Title - Sujet Murs Lachine Bief 4 sect. 14-17	
Solicitation No. - N° de l'invitation EE520-190691/A	Amendment No. - N° modif. 002
Client Reference No. - N° de référence du client R.077223.220	Date 2018-08-28
GETS Reference No. - N° de référence de SEAG PW-\$MTC-255-14955	
File No. - N° de dossier MTC-8-41089 (255)	CCC No./N° CCC - FMS No./N° VME
Solicitation Closes - L'invitation prend fin at - à 02:00 PM on - le 2018-09-10	
Time Zone Fuseau horaire Heure Avancée de l'Est HAE	
F.O.B. - F.A.B. Plant-Usine: <input type="checkbox"/> Destination: <input checked="" type="checkbox"/> Other-Autre: <input type="checkbox"/>	
Address Enquiries to: - Adresser toutes questions à: Desforges, Julie	Buyer Id - Id de l'acheteur mtc255
Telephone No. - N° de téléphone (514) 602-8307 ()	FAX No. - N° de FAX (418) 648-2209
Destination - of Goods, Services, and Construction: Destination - des biens, services et construction:

Projet : R.077223.220

Réfection des murs du canal-de-Lachine, Bief 4 – Secteurs 14 à 17 Lieu historique national du Canal-de-Lachine

Objet : ADDENDA # 2

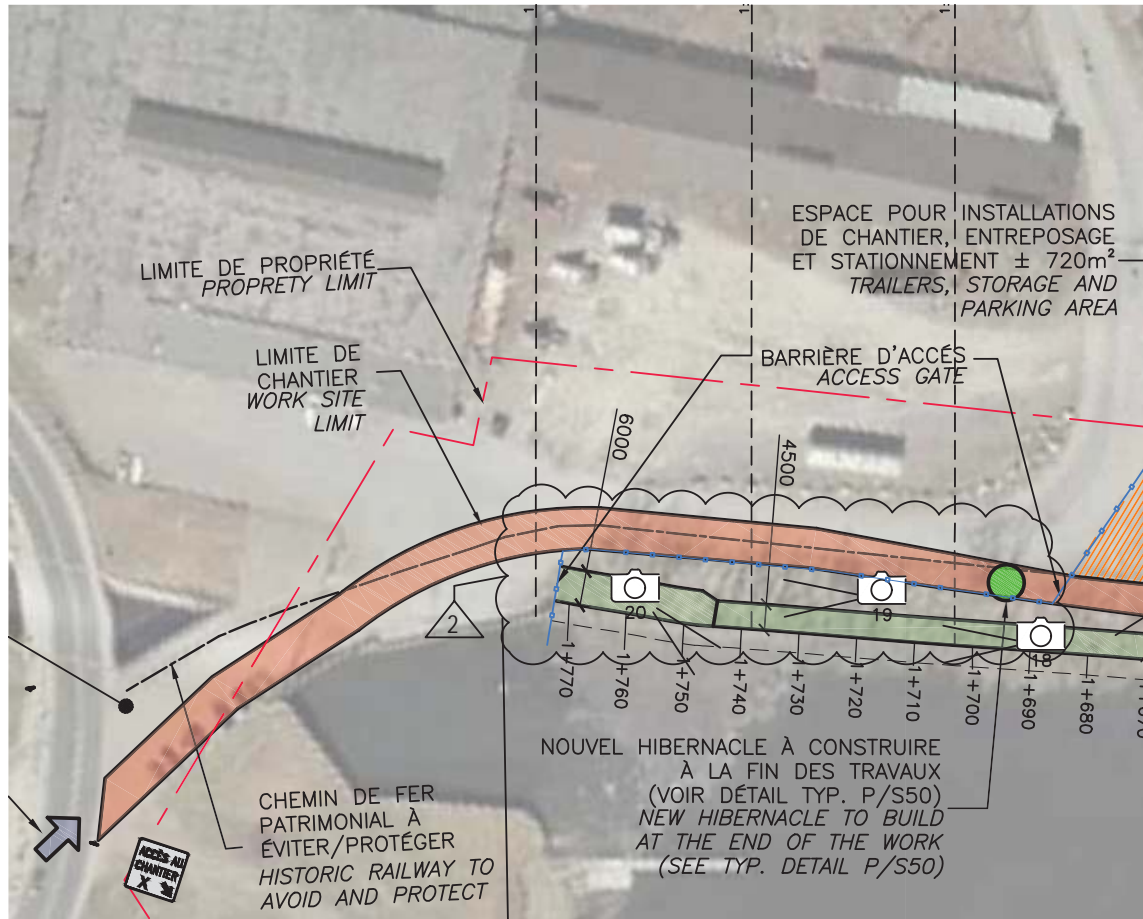
4.1 Modification au feuillet S02 – Plan d'organisation de chantier

- .1 La position de la clôture de chantier a été modifiée, voir AD-12 en pièce jointe.

Titre du
dessin/
Drawing
title:
EXTRAIT PLAN S03
EXTRACT PLAN S03

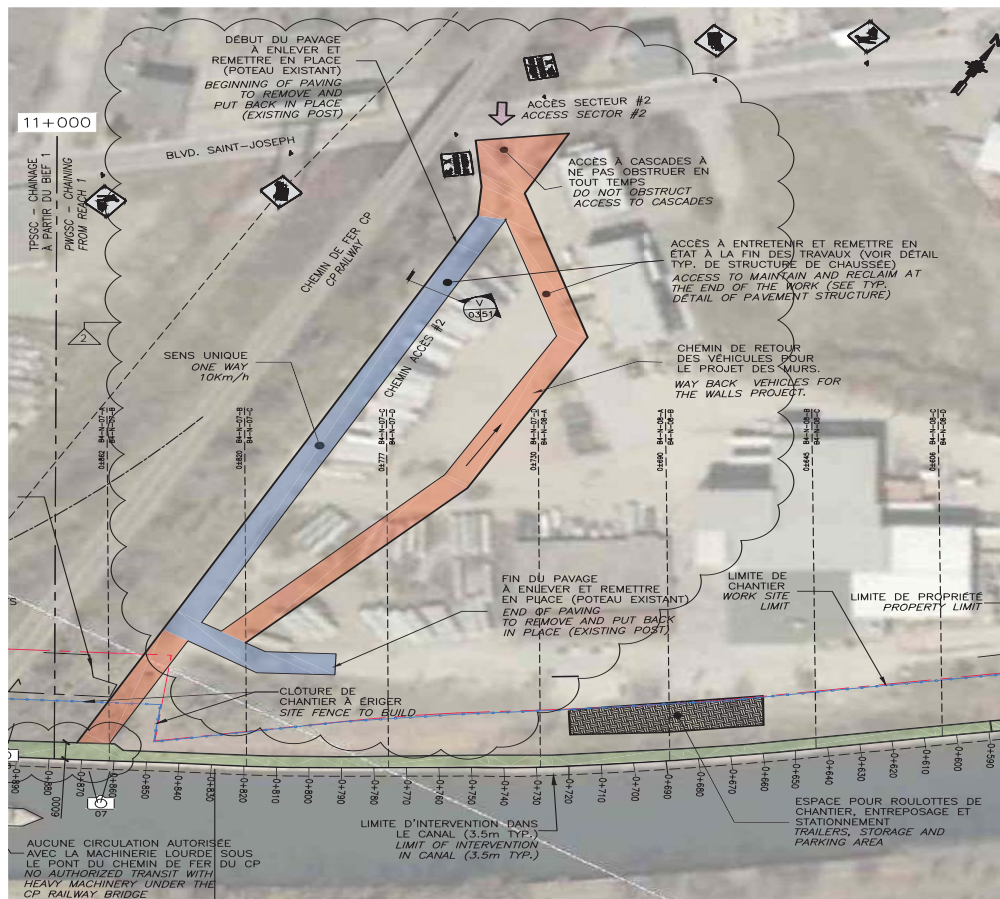
4.2 Modification au feuillet S03 – Plan d'organisation de chantier

- .1 Modification concernant l'accès chez Cascades, voir AD-13 en pièce jointe.
